**COMMUNE**  
**DE MATHAY**  
*Plan Local d'Urbanisme*

***1b. Annexe au rapport de présentation***  
***Présentation de la modification 1***

**Document élaboré pour la modification 1**

**Extrait du PLU avant modification :**

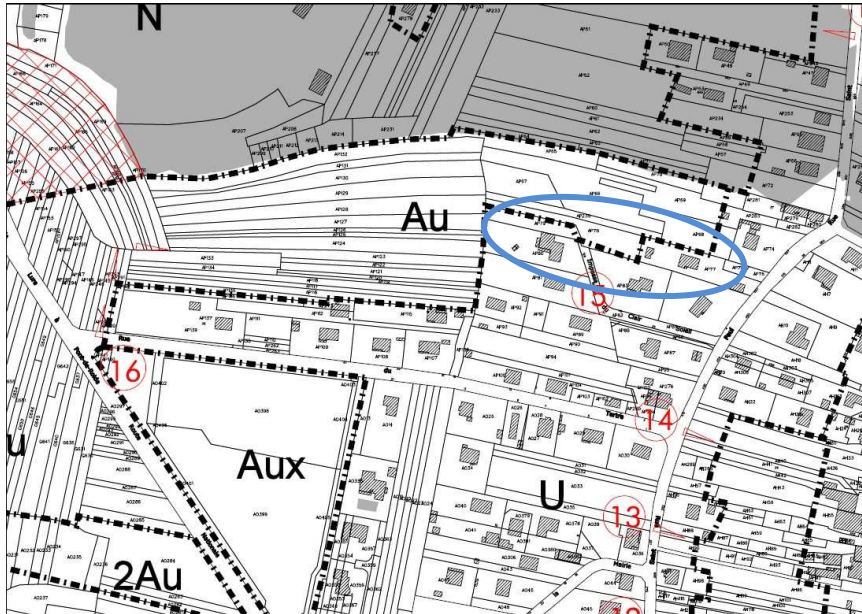
- la modification de zonage de la parcelle AP 78 située en zone AU pour un classement en zone U puisqu'elle est desservie par tous les réseaux.

Dans le PLU en vigueur, la parcelle AP 78 est située en zone AU « zone à urbaniser ». A la limite d'une zone U, accessible par l'impasse du Clair Soleil et susceptible d'être raccordée aux réseaux présents dans cette impasse, le zonage a été modifié pour intégrer cette parcelle à la zone U et la rendre constructible.

- que la constructibilité immédiate de cette parcelle est permise à condition de conserver un accès à la zone AU située en arrière, dans le respect de l'emplacement réservé n°15 désigné à cet effet,
- que l'aire de retournement déjà aménagée sur une partie de la parcelle AP 78 pour les divers services (ordures ménagères, pompiers, etc...), est en cours d'acquisition par la commune.
